WYJAŚNIENIA NR 1

do Specyfikacji Warunków Zamówienia (dalej „SWZ”)

Działając godnie z art. 284 ust. 2 i 6 ustawy z 11 września 2019 r. Prawo zamówień publicznych (Dz. U. z 2022 r. poz. 1710 z późn. zm.), w związku z otrzymaniem wniosków o wyjaśnienie treści SWZ w postępowaniu o udzielenie zamówienia publicznego pn. *Budowa hali sportowej przy Zespole Szkół Technicznych i Liceum Ogólnokształcącym w Strzyżowie*, Zamawiający – Powiat Strzyżowski niniejszym przekazuje do publicznej wiadomości treść zapytań wraz z wyjaśnieniami.

Podłoga sportowa z wykończeniem wykładziny sportowej pcv min.8.1 mm

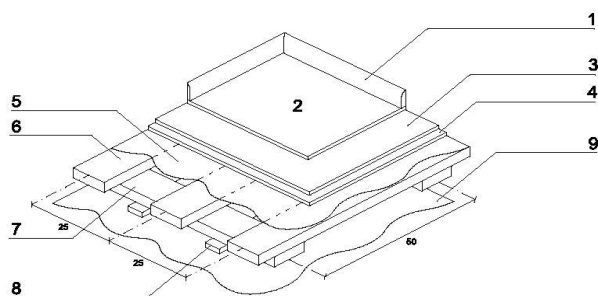
Zwracam się z prośbą o doszczegółowienie parametrów wykładziny sportowej jak w przesłanym załączniku. Ma to na celu podwyższenie komfortu użytkowania i bezpieczeństwa uczniów uprawiających sport w placówce, celem uniknięcia kontuzji i ochrony stawów oraz kręgosłupa.

Zwracam się również z prośbą o zrezygnowanie z wymagania certyfikatów: FIVB, EHF, ponieważ wskazuje to na jednego producenta występującego na rynku europejskim i jawnie ogranicza konkurencyjność innych producentów. Dla zachowania i potwierdzenia jakości proszę o podtrzymanie certyfikatów: FIBA, IHF.

W hali wielofunkcyjnej zaprojektowano posadzkę sportową kombi elastyczną z rolowaną wielowarstwową wykładziną sportową PCV na konstrukcji drewnianej, podwójnie legarowanej na podkładach sprężystych.

Podłoga sportowa musi być zgodna z wymaganymi parametrami normy PN-EN 14904.

Parametry heterogenicznej wykładziny sportowej PCV o szerokości rolki 2m, stanowiącej wierzchnią okrywą systemu podłogi sportowej:

- Grubość całkowita wykładziny wg ISO 24346 (EN 428): ≥ 8.1 mm
- Górny kompleks wielowarstwowej wierzchniej warstwy użytkowej: ≥ 2 mm
- Amortyzacja uderzenia wg EN 14808: P2 ($\geq 35\%$)
- Odbicie pionowe piłki wg EN 12235: $\geq 95\%$.
- Odporność na ścieranie wg EN ISO 5470-1: $\leq 0,25$ g.
- Odporność na obciążenia toczne wg EN 1569: $\leq 0,50$ mm
- Odporność na wgniecenie wg EN 1516: $\leq 0,2$ mm.
- Połysk zwierciadlany wg EN ISO 2813: 15 %.
- Reakcja na ogień (palność) wg EN 13501-1: Cfl-S1
- Emisja Lotnych Związków organicznych: $\leq 10 \mu\text{g}/\text{m}^3$,
- 15 lat gwarancji producenta
- Zbrojona nietkanym włóknem szklanym
- Dolna warstwa wykonana z pianki sprężystej

Zgodnie z odpowiedzią na pytanie 4.
